Avis sur le défrichement en vue de l'exploitation d'une centrale photovoltaïque à Broussy-le-Grand (51) porté par la société SAS TS102BROU

n°MRAe 2024APGE64

Nom du pétitionnaire	SAS TS102BROU
Commune	Broussy-le-Grand
Département	Marne (51)
Objet de la demande	Défrichement en vue de l'exploitation d'une centrale photovoltaïque
Date de saisine de l'Autorité envi- ronnementale	17/04/24

Figure 1: Plan de la zone d'implantation potentielle du projet (ZIP)

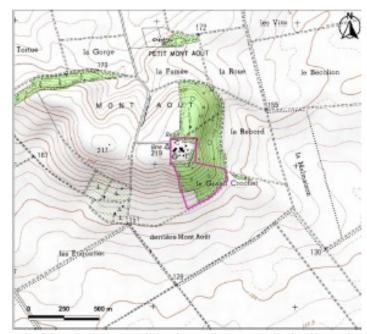
3 scénarios d'implantation sont présentés dans la zone d'implantation potentielle (voir figure 1, ci-avant) sur la base d'une analyse multicritère (techniques, écologiques, paysagers et socio-économiques), faisant varier le nombre de tables solaires, la production du projet et l'emprise du site clôturé. L'Ae note que le scénario le plus impactant, occupant une superficie de 25,5 ha, a été écarté notamment au motif de la présence de 2 habitats d'intérêt communautaire, d'espèces floristiques patrimoniales (l'Orobranche du thym et la Potentille dressée) et de son empreinte paysagère plus marquée au sud. Les 2 autres scénarios ne présentent pas de différences notables.

L'Ae regrette l'absence de recherche de sites alternatifs afin de préserver le seul îlot de biodiversité et d'intérêt paysager dans une zone de grandes cultures (petite colline en partie boisée au milieu de plaines agricoles).

- prospecter des sites alternatifs dans des zones réellement dégradées non favorables à la biodiversité, comme le prescrit le code l'environnement dans son article R.122-5 II-7°7;
- présenter les caractéristiques environnementales de ces sites ;
- conclure quant au choix de moindre impact environnemental.

Figure 2: Plan de masse du projet retenu

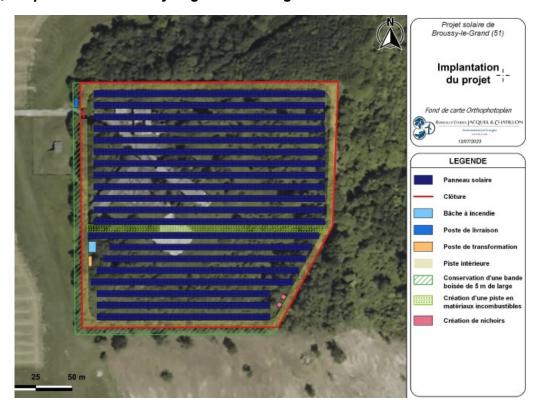
Concernant l'ancrage au sol au droit de la station radio militaire, une partie des panneaux solaires est posée directement sur l'enrobé et les dalles en béton présents, *a priori* avec des longrines. Une étude géotechnique est envisagée au début des travaux afin de statuer sur le type d'ancrage au sol à privilégier pour les tables du projet, soit par fondation de type « pieux battus » (sur les terrains les plus meubles : zones enherbées et défrichées) ou de type « longrines » (sur le goudron et les dalles de béton).

- réaliser dès à présent les études géotechniques d'implantation et expliciter et justifier son choix technologique de moindre impact environnemental pour l'ancrage des panneaux, après présentation d'une comparaison multicritères au plan environnemental, entre les divers types de solutions techniques d'ancrage des panneaux photovoltaïques;
- le cas échéant, compléter le dossier en précisant le nombre de pieux et leur profondeur d'ancrage.

- prendre en compte le balisage permanent de la station centrale d'Orchis pyramidale dans le plan de masse du projet;
- démontrer l'équivalence écologique de la création d'un îlot boisé sénescent au regard de la destruction de l'habitat boisé par le défrichement ;
- le cas échéant déterminer la localisation de la parcelle ;
- argumenter en quoi la mise en place de nichoirs et de murets en faveur de la faune répondent aux besoins écologiques des espèces affectées par le projet.
